PAPILDOMAS SUSITARIMAS NR. 7
PRIE STATYBOS DARBŲ RANGOS SUTARTIES Nr. S-15740
2021 m. balandžio 21 d., Telšiai

Rangos sutartis Nr. S-15740 „Nuotekų. Paviršinių (lietaus) nuotekų ir vandens tiekimo tinklų rekonstravimas Respublikos g., Kęstučio g., Birutės g., Turgaus a. bei vietinės reikšmės kelių (gatvių) rekonstravimas Respublikos g. su prieigomis Telšių mieste“

**APŽIŪROS PROTOKOLAS NR. 1
2020-11-04**

Priedas prie 2020-11-04 perdavimo – priėmimo akto

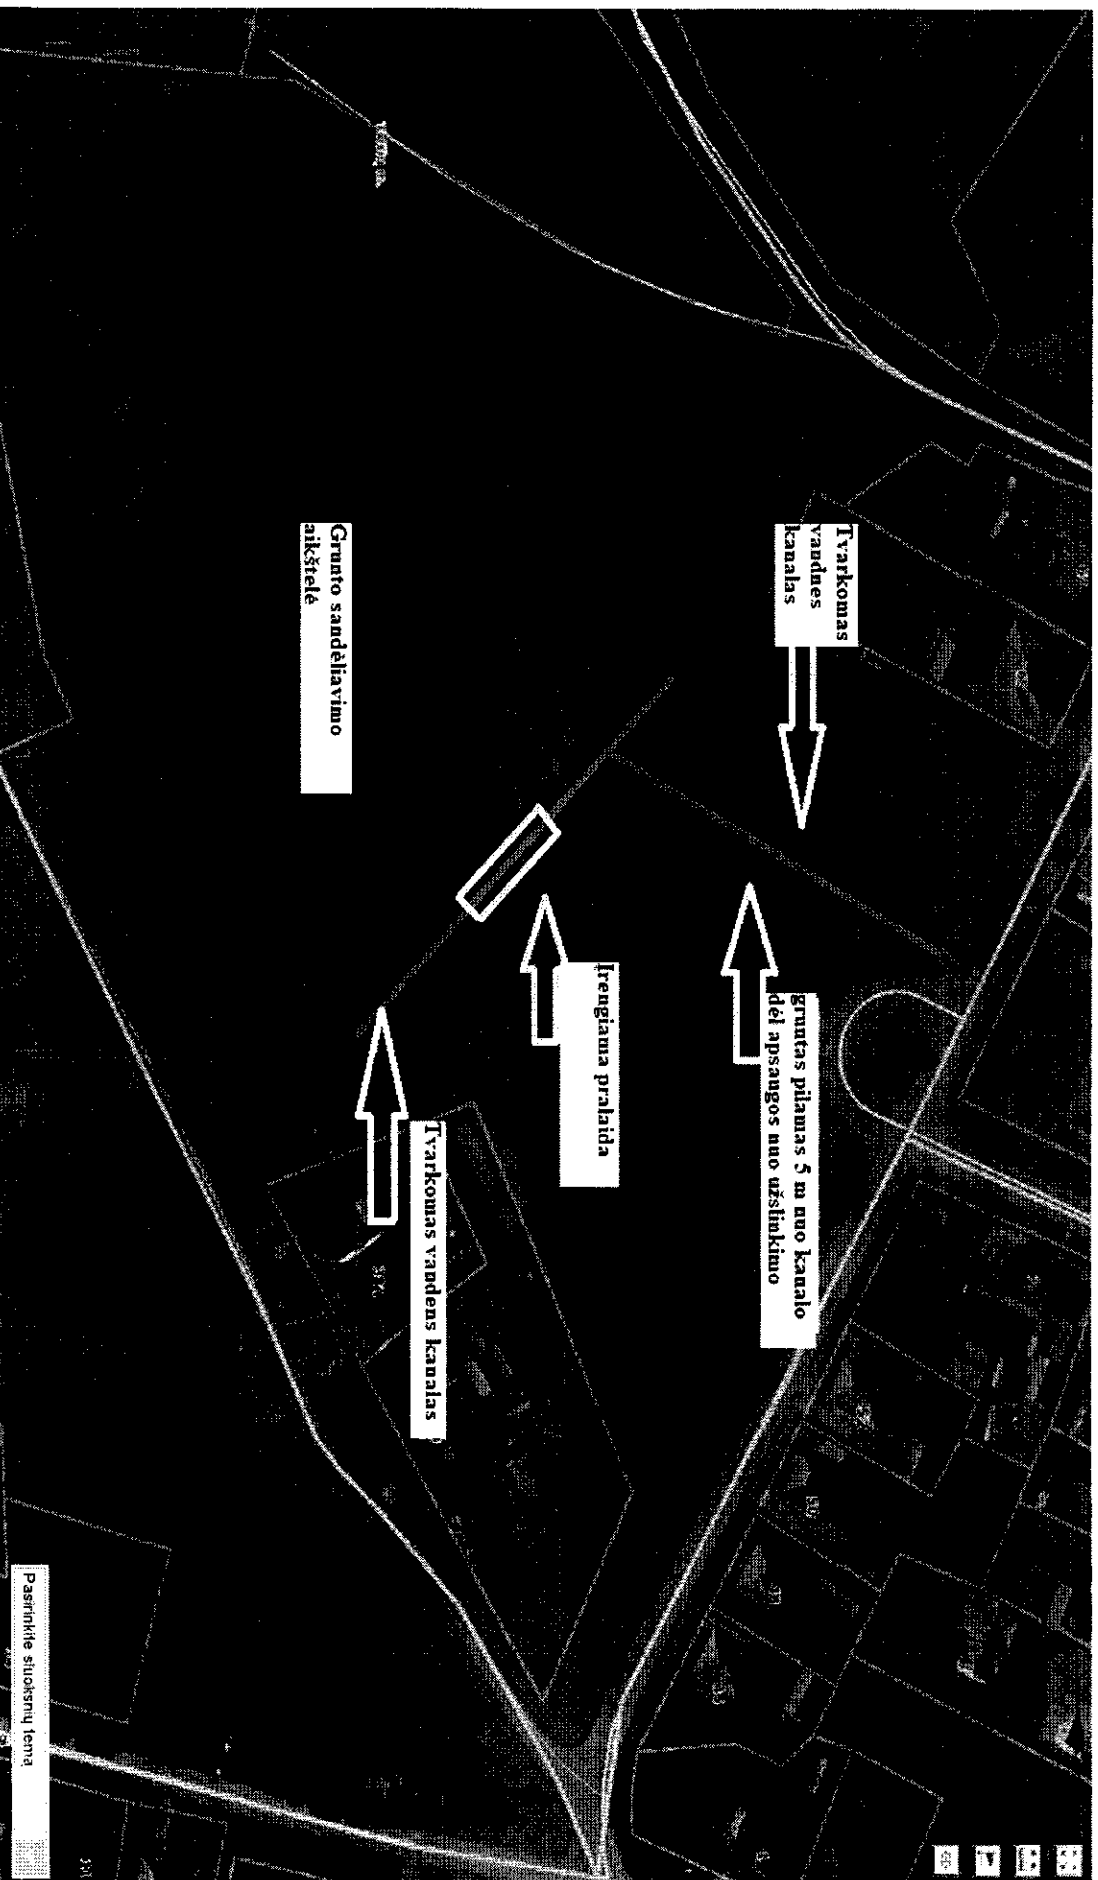
apžiūrėjus iškasto grunto saugojimo aikštelę, kuri 2020-02-03 buvo perduoda Perdavimo – priėmimo aktu Nr. ST4-27, nutarta, kad aikštelė beveik pilnai yra užpilta, todėl norint toliau pilti atvežtinį gruntą iš statybos aikštelės Rangovas turi atlikti sekančius veiksmus:

1. Iškastiniam gruntui saugoti naudoti šio akto priede pažymėtą sklypo dalį.
2. Rangovas sklype iškerta krūmus, menkaverčius medžius, nugeni šakas ir sukrauna į krūvas.
3. Rangovas sutvarko vandens kanalą ir jo šlaitus kuris pažymėtas plane bei nužymėtas kuoliukais vietoje.
4. Rangovas įrengia 10 m pralaidą, dėl pateikimo į kitą griovio pusę, kurioje numatoma pilti atvežtinį gruntą. Pralaidos įrengimui atvežtinis gruntas negali būti naudojamas.
5. Supiltinis gruntas turi būti supiltas laikantis 5 m atstumo į abi kanalo puses dėl kanalo apsaugos nuo užslinkimo.
6. Sandėliuojame grunte neturi būti statybinių atliekų.
7. Supiltas gruntas turi būti išstumdomas ir planiruojamas.
8. Užtikrinti paviršinių nuotekų pratekėjimą.

1. Prie išpilant gruntą nustumdomas derlingo dirvožemio sluoksniš (kur įmanoma), jis panaudojamas galutiniam sklypo sutvarkymui.
2. Į aikštelę negali būti vežamos statybinės ir kitos atliekos;
3. Išlaikomas atstumas nuo kanalo į abi puses po 5 m;
4. Gruntas išlyginimas

Dangų geodezinis planas

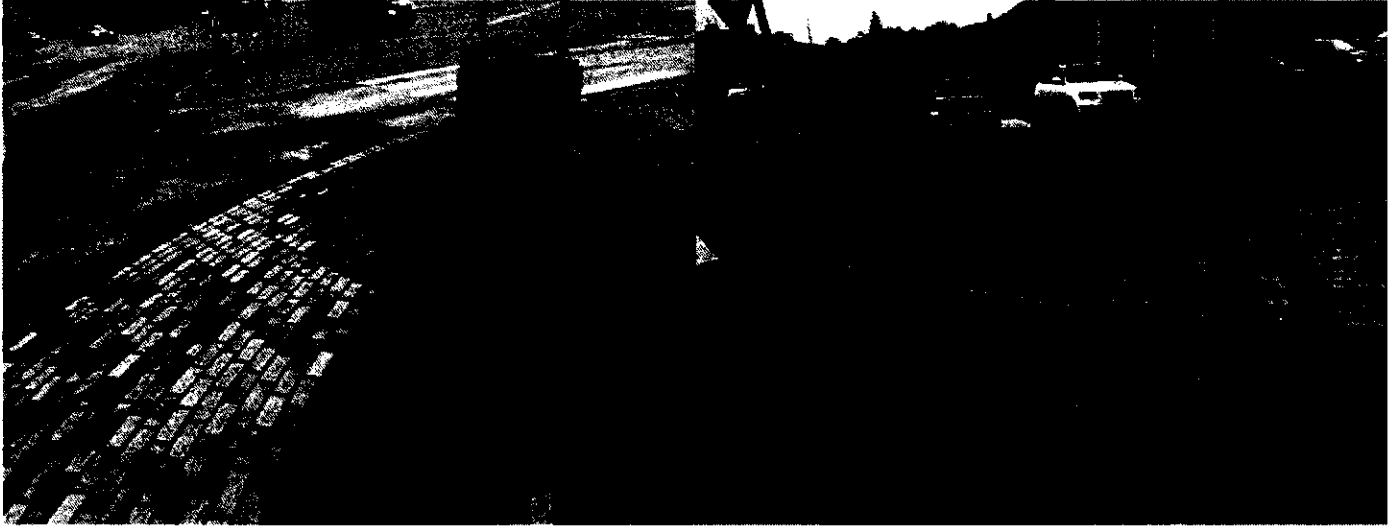
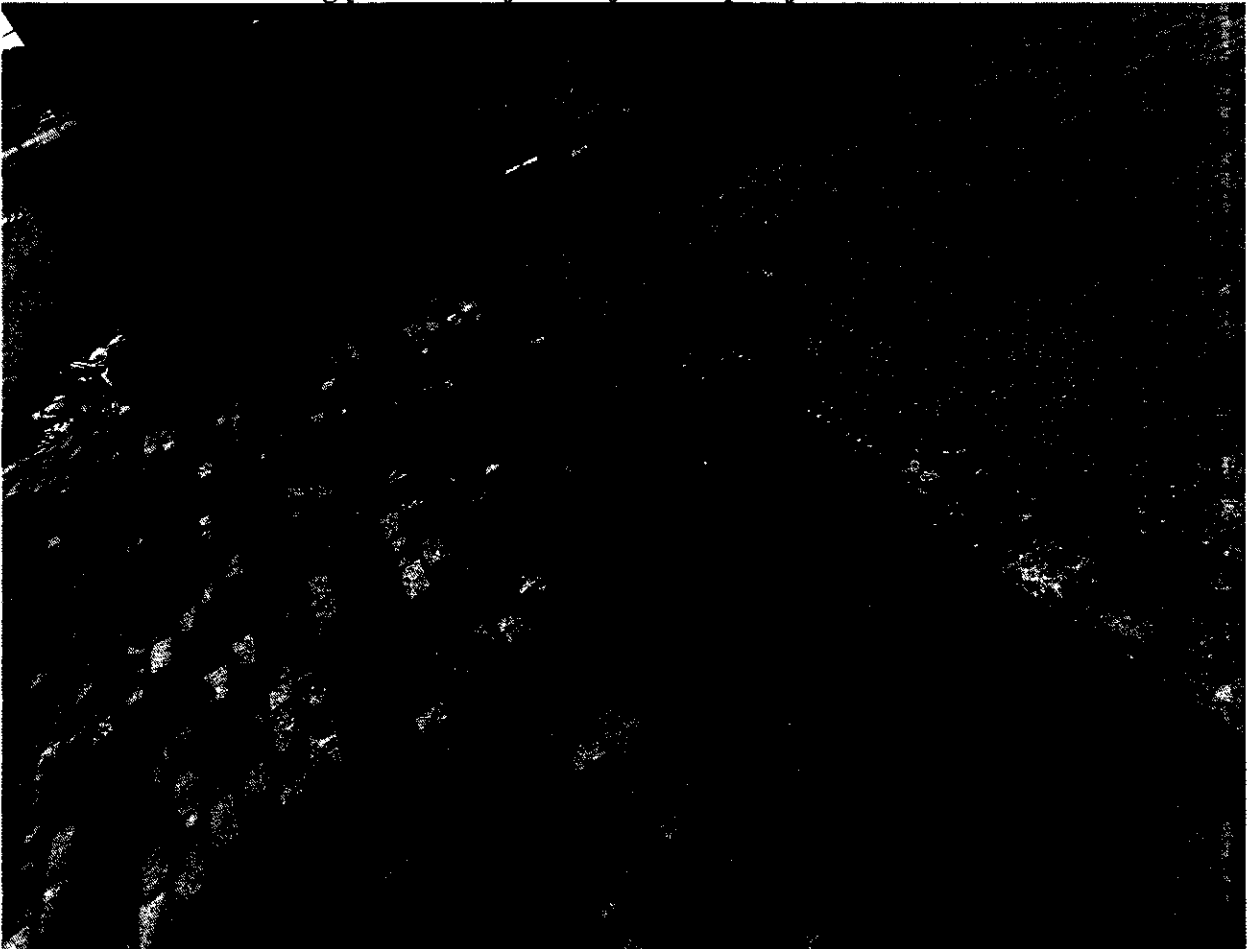
Darbų vykdymo metu atliekant pėsčiųjų tako konstrukcijos įrengimo darbus ties PK 0+00, nustatyta, kad norint sklandžiai sujungti esamas dangas ir naujai įrengiamas dangas, reikalinga už projekto vykdymo ribų atlikti papildomus darbus. Ties PK 0+00:

- Demontuoti seną betoninių trinkelį dangą kartu su pagrindais, kiekis 9,26 m²;
- Demontuoti senus betoninius bordiūrus kartu su pagrindais, kiekis 3,60 m⁴;
- Įrengti naują betoninių trinkelį dangą su pagrindais, kiekis 9,26 m²;
- Įrengti naujus betoninius bordiūrus su pagrindais, kiekis 3,60 m⁴.

- Demontuoti seną betoninių trinkelį dangą kartu su pagrindais, kiekis 5,00 m²;
- Įrengti naują betoninių trinkelį dangą su pagrindais, kiekis 5,00 m²;

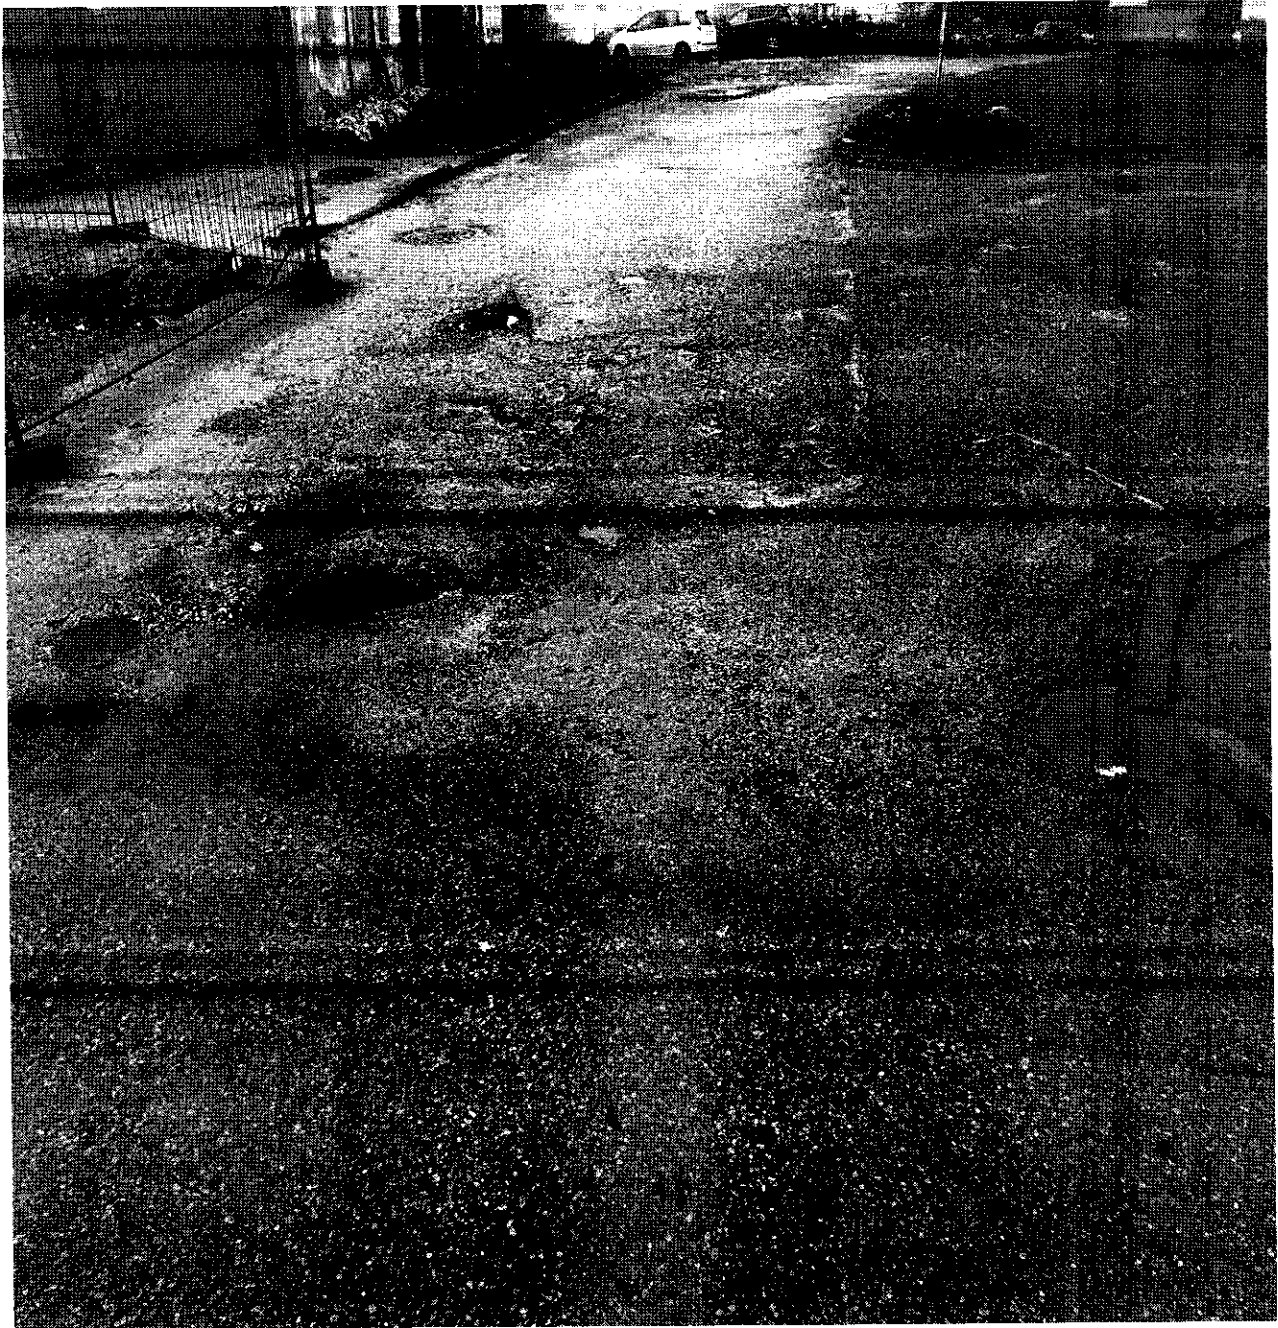
1. Atstatomas betono trinkelio dangas, esančias Respublikos g. ir Žemaitės g. sankryžoje, kairėje pusėje įrengti panaudojant naujas medžiagas, panaikinant žalios vejės salelę įrėmintą betoninėmis sienelėmis ir privesti naujas dangas prie esamų NT objektų. Papildomai reikalinga atlikti:

- Demontuoti betonines sienes, kiekis 14,5 m (1,5 m³);
 - Nukasti ir išvežti augalinį sluoksnį, 5 m³;
 - Paruošti sankasą, nukasant netinkamą gruntą trinkelio dangos įrengimui, vejės salelės vietoje, 12,6 m²;

- Demontuoti senas trinkelio dangas, 74,6 m²;
 - Demontuoti senus vejės bortus, 6,3 m;
 - Demontuoti senus kelio bortus, 23,7 m;
 - Paruošti sankasą trinkelio dangos konstrukcinių sluoksnių įrengimui, nukasant netinkamą gruntą, 74,6 m²

- Įrengti naujus pagrindus dangoms, 87,2 m²;
 - Įrengti naujus vejės bortus, 3,6 m;
 - Įrengti naujus kelio bortus, 23,7 m ;
 - Įrengti naują trinkelio dangą, 87,2 m²;

2. Atnaujinti pažeistą įvažiavimo į Respublikos g. 34 kiemą asfalto dangą. Papildomai reikalinga atlikti:
 - Demontuoti seną asfalto dangą (storis 5 cm), 44 m²;

- Įrengti naują asfalto dangą (storis 6 cm) ant esamų pagrindų, 44m².

Darbu eigos fotofiksacija ties PK 2+90 ir PK 3+20

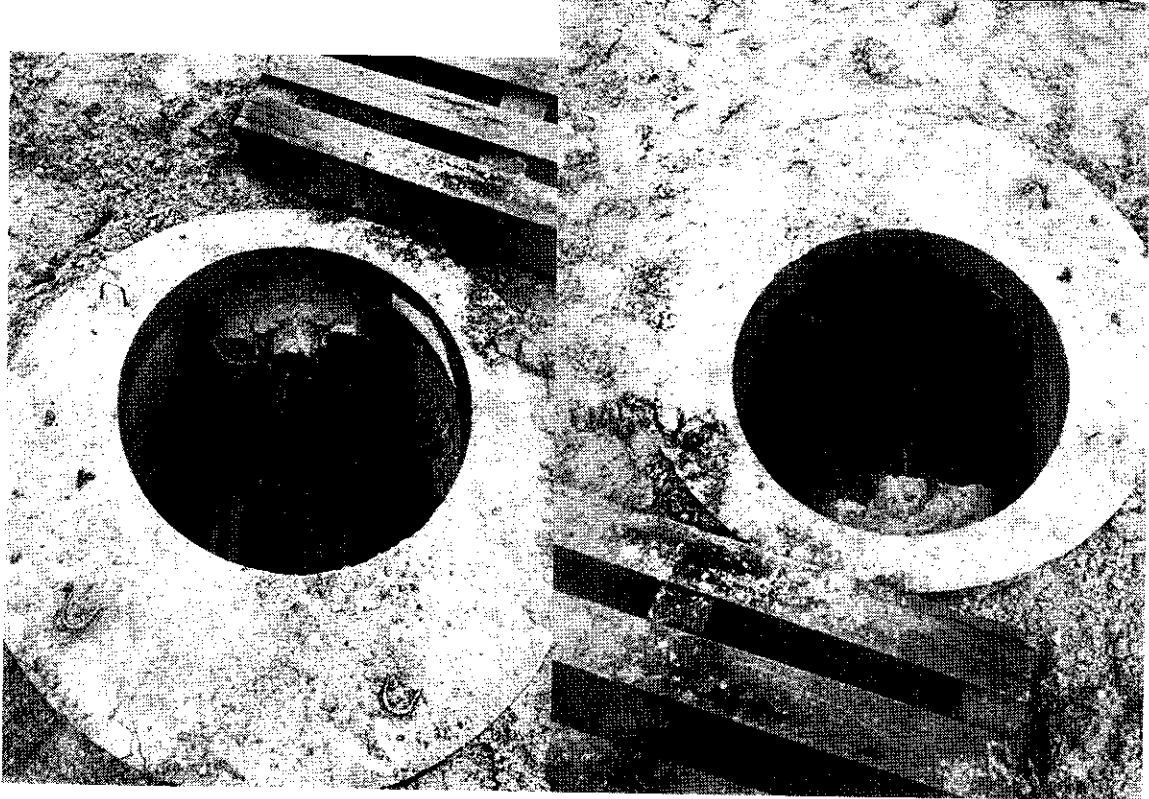
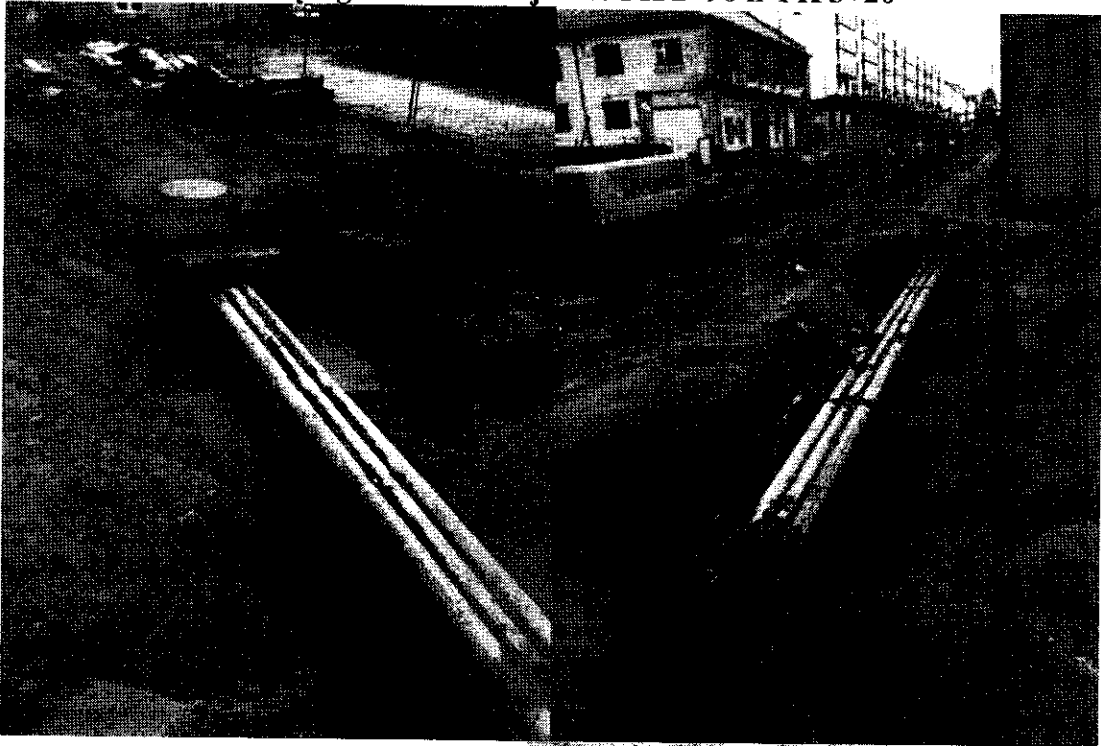
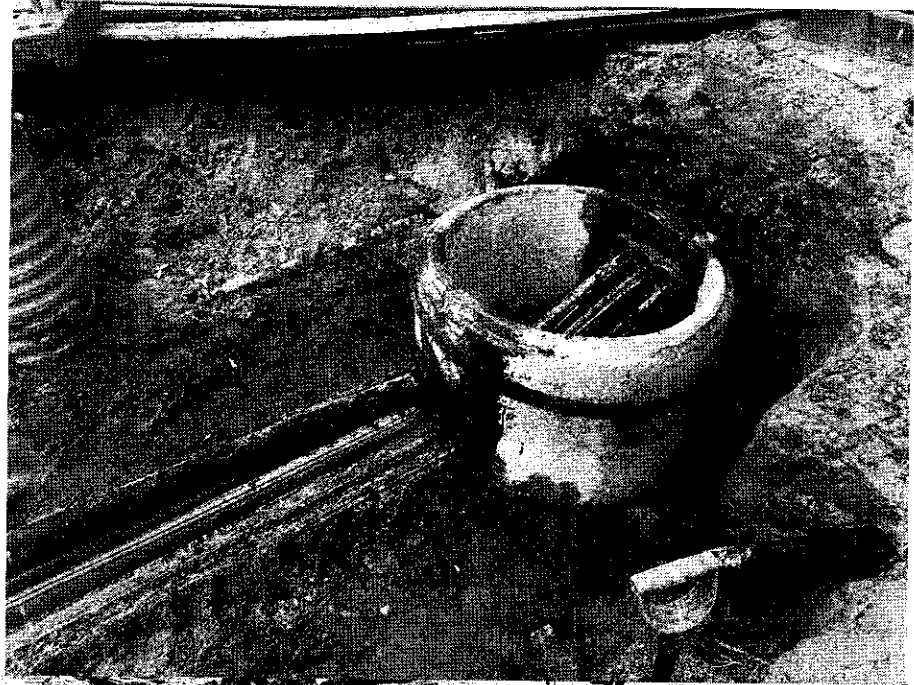
Darbų vykdymo metu, atliekant kasimo darbus, esamų pėsčiųjų takų vietose, įrengiant naujai tiesiamos gatvės, važiuojamosios dalies konstrukcinius sluoksnius, dešinėje kelio pusėje ties įvažiavimais į automobilių stovėjimo aikštelę PK 2+90 ir PK 3+20 yra AB „Telia Lietuva“ ryšių kanalai su kabeliais, kurie netenkina įrengimo reikalavimų. Kabelių nuleidimo darbai nebuvo numatyti techniniame projekte, todėl kanalus su kabeliais reikalinga nuleisti, norint tinkamai įrengti gatvės važiuojamosios dalies konstrukciją.

- Rankiniu būdu iškasti ir išvežti $0.7 \times 6 \times 1 \text{ m} = 4,2 \text{ m}^3$ molingo netinkamo grunto.
- Išardyti, išvežti ir utilizuoti $9 \times 6 \text{ m} = 54 \text{ m}$ asbescementinius ryšių kabelių vamzdžius.
- Pastatyti tarpinį g/b d1000 mm ryšių tinklų nuleidimo šulinį.
- Esamame ir naujai įrengtame g/b šuliniuose įrengti angas kabelių nuleidimui, įrengus kanalus jas užsandarinti.
- Naujai įrengti $6 \times 6 \text{ m} = 36 \text{ m}$ kabelių apsauginius vamzdžius, panaudojant specialius remontinius ryšių tinklų vamzdžius
- Įgilintus tinklus užpilti ir sutankinti $4,2 \text{ m}^3$ smėlingu gruntu.

- Iškasti ir išvežti $0.7 \times 10 \times 1 = 7 \text{ m}^3$ molingo grunto.
- Išardyti, išvežti ir utilizuoti $9 \times 10 \text{ m} = 90 \text{ m}$ asbescementinius ryšių kabelių vamzdžius.
- Pastatyti tarpinį g/b d1000 mm ryšių tinklų nuleidimo šulinį.
- Esamame ir naujai įrengtame g/b šuliniuose įrengti angas kabelių nuleidimui, įrengus kanalus jas užsandarinti.
- Naujai įrengti $5 \times 10 \text{ m} = 50 \text{ m}$ kabelių apsauginius vamzdžius, panaudojant specialius remontinius ryšių tinklų vamzdžius.
- Įgilintus tinklus užpilti ir sutankinti $7,0 \text{ m}^3$ smėlingu gruntu.

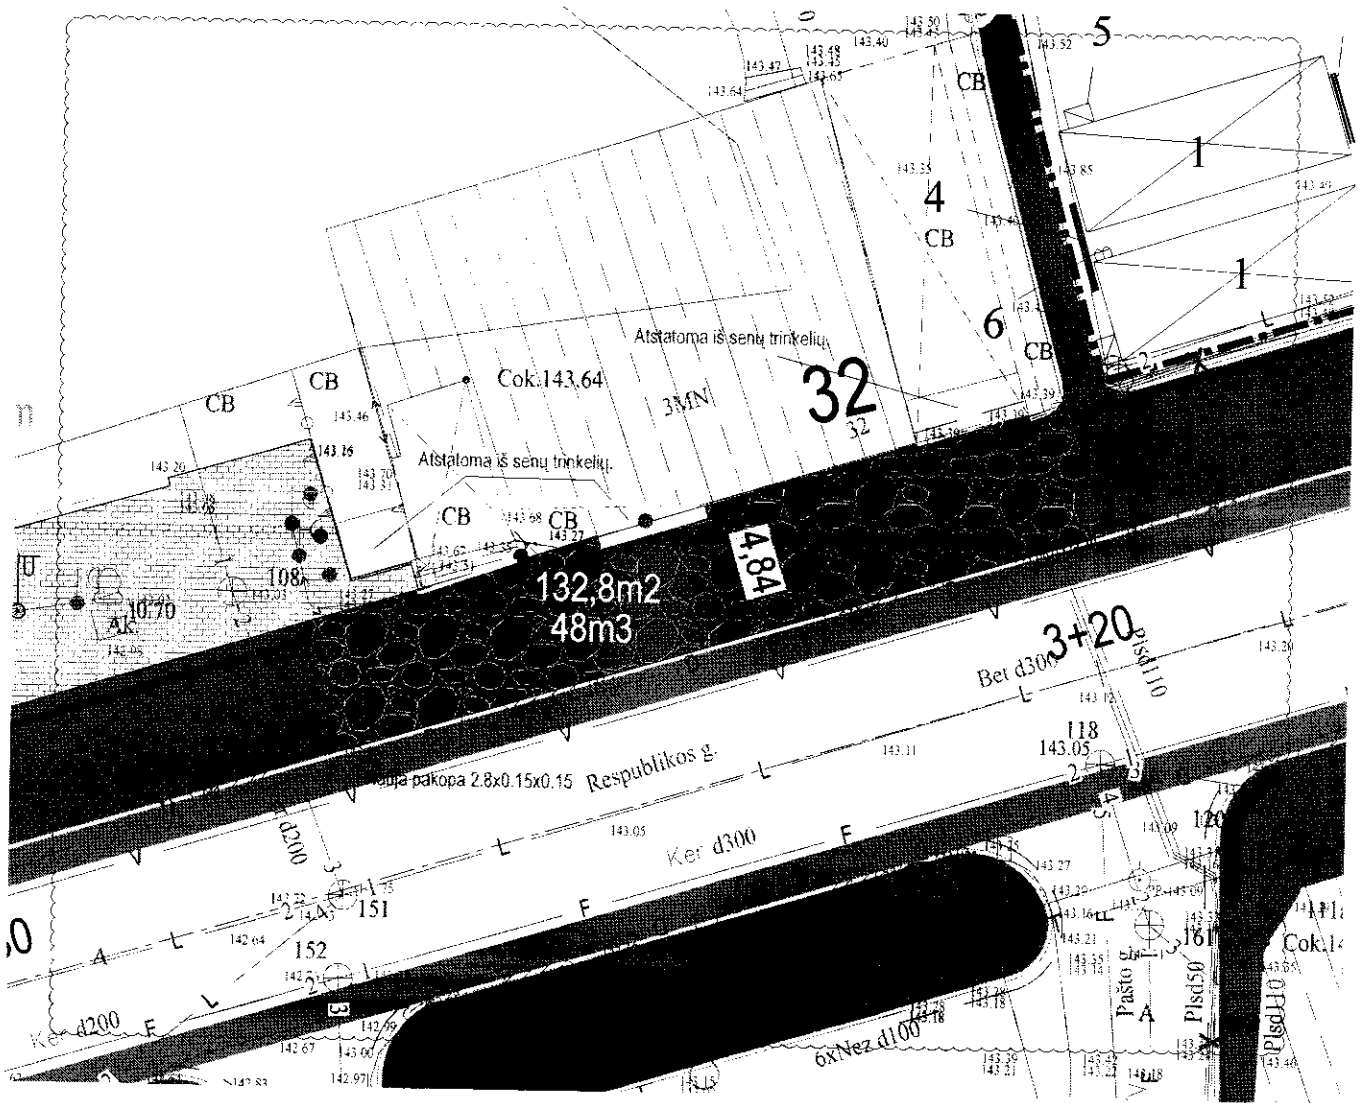
1. Atstatomas betoninių trinkelio dangas, esančias Respublikos g. PK 2+80 – PK 3+30, dėl projektinių sprendinių ir juose numatytų altitudžių, žeminti 150 mm.
2. Įrengti papildomą laiptų pakopą 150 mm (įėjimas į savivaldybės kavinę) naujos pakopos liniją/dangos liniją pratęsti pagal pastato sieną toliau Respublikos g. iki PK 3+20.
3. Įrengti neįgalųjų privažiavimus vienoje ir kitoje laiptų pusėje (įėjimas į savivaldybės kavinę) pagal 150 mm žemiau įrengiamas naujas dangas.
4. Dėl naujai žemiau įrengiamų dangų pažeminti pakeliamuosius vartus, įvažiavimas į savivaldybės pastato stovėjimo aikštelę ties Respublikos g. PK 3+20.
5. Dėl naujai žemiau įrengiamų dangų žeminti Respublikos g. PK 2+80 – PK 3+30 esančių apšvietimo stulpų pamatų aukštį.

- Demontuoti esamas betoninių trinkelio dangas 12,70 m²;
- Nukasti ir išvežti gruntą 50 m³;
- Paruošti sankasą, nukasant netinkamą gruntą klinkerio trinkelio dangos įrengimui, laiptai (įėjimas į savivaldybės kavinę) 40 m², + 40 m² geotekstilės ir geotinklo įrengimas siekiant padidinti pagrindų sutankinimo stiprį.
- Demontuoti pakeliamuosius vartus ir naujai sumontuoti po dangų įrengimo, 1 kompl.;
- Perstatyti 2 apšvietimo stulpus su pamatais, Respublikos g. PK 2+80 – PK 3+30.
- Demontuoti betono pagrindus po senomis dangomis 7.90 m² (1 m³);
- Įrengti naują 150 mm laiptų pakopą (įėjimas į savivaldybės kavinę). Papildomas betonavimas iki reikalingo aukščio, panašios spalvos glazūruotų atsparių slydimui plytelių įrengimas ant naujos laiptų pakopos, 2,80x0,15x0,15 m (apdirbimas iš priekio ir viršaus);

Respublikos g Pk 2+80- Pk 3+30 Žeminami pagal naują situaciją Apšvietimo stulpo pamatai.
